改善箇所説明図

改善の内容

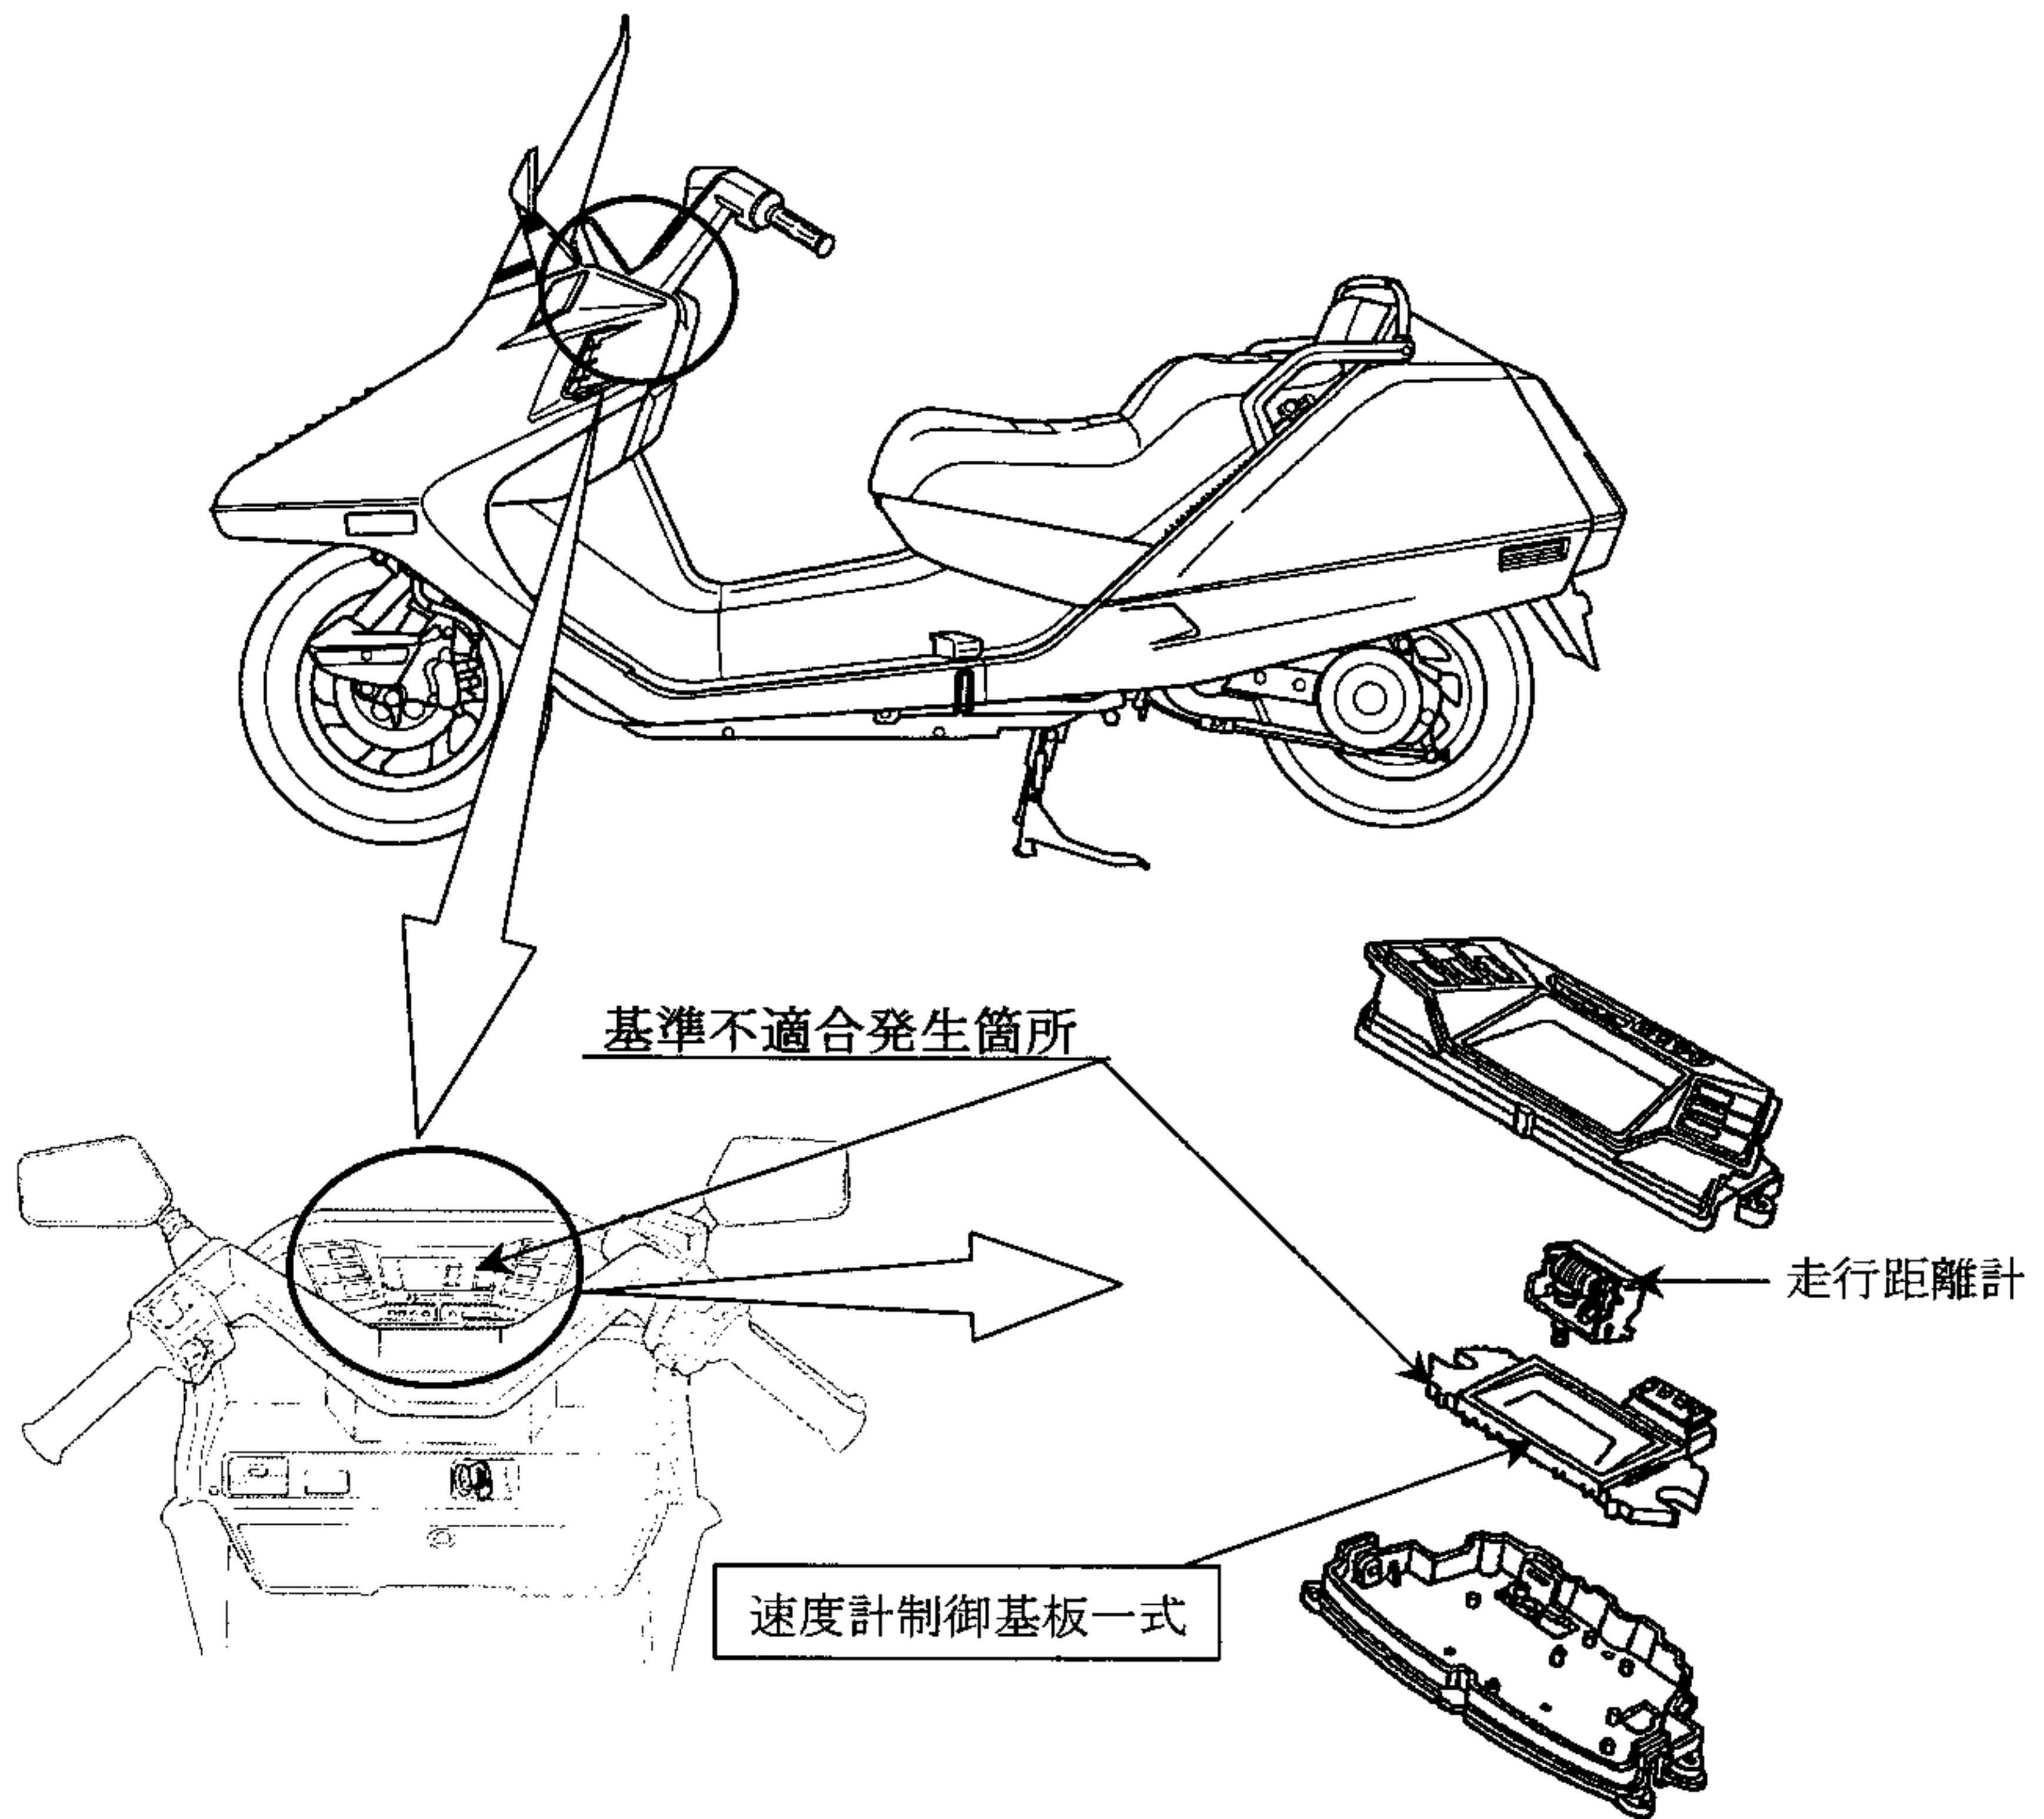
デジタル式速度計の制御基板に組み付けられた2種類のコンデンサー（電気ノイズの除去用、速度表示用CPU（中央演算処理装置）の動作監視回路用）が不適切なため、
①速度計付近の温度が高くなると速度信号の電気ノイズを速度信号としてカウントするものがある。そのため、速度表示が実際の速度より高く表示するおそれがある。
②速度計付近の温度が高くなると速度表示用CPUからの表示信号をリセットするものがある。そのため、デジタル表示の一部が消えるおそれがある。

全車両、当該デジタル式速度計の制御基板一式を対策品と交換する。

注： は交換部品を示す。

識別: フレーム号機打刻位置後方に桃色マーキングをおこなう。
